EVOLUTIONS 2012 SUR POMPES PISCINES VIPool

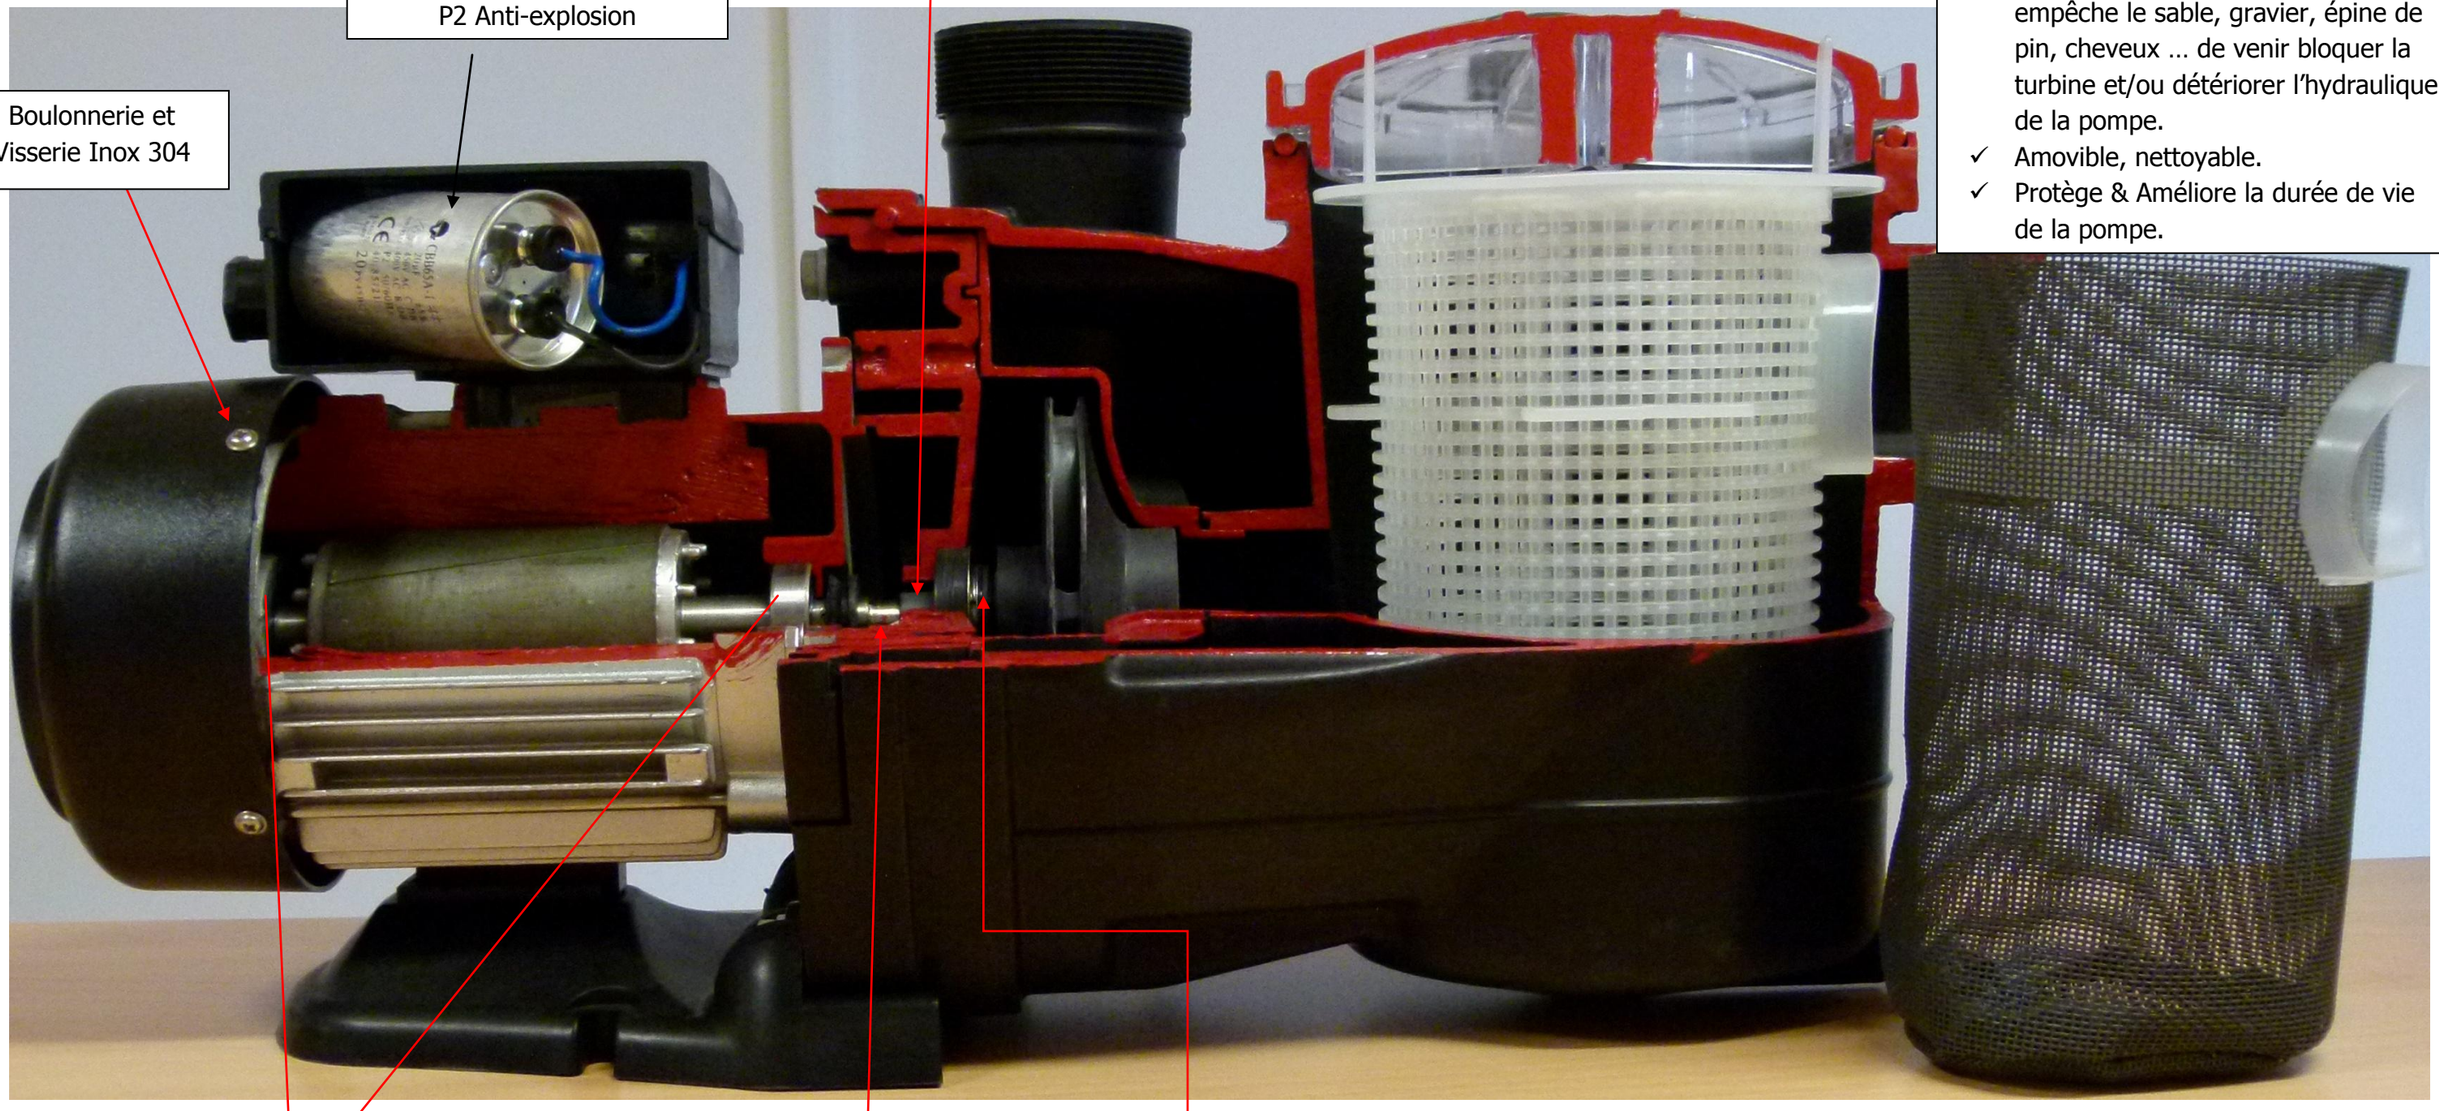
Queue de turbine recouvrant l'intégralité de l'arbre, donc pas de contact avec l'eau = Compatible eau de mer ou traitement au sel.

Nouveauté 2012 : Poche Filtrante Souple système breveté

- ✓ Livrée de série avec la pompe.
- ✓ Permet une pré-filtration plus fine et empêche le sable, gravier, épine de pin, cheveux … de venir bloquer la turbine et/ou détériorer l'hydraulique de la pompe.
- ✓ Amovible, nettoyable.
- ✓ Protège & Améliore la durée de vie de la pompe.

Condensateur en Aluminium P2 Anti-explosion

Boulonnerie et Visserie Inox 304

Roulement 2RSC3 Haute Température Garantie 10 000 heures

Arbre en Inox 316L avec Rotor Equilibré

Garniture mécanique face Carbone spécial ET face en Carbure de Silicium (à la place de la céramique) inaltérable + joints en VITON

Moteur Résiné :

- ✓ Protection contre l'humidité
- ✓ Baignade éventuelle
- ✓ Meilleur rendement
- ✓ Pas d'usure du bobinage lors des vibrations
- ✓ Moins de bruit
- ✓ Garantie 5 ans*
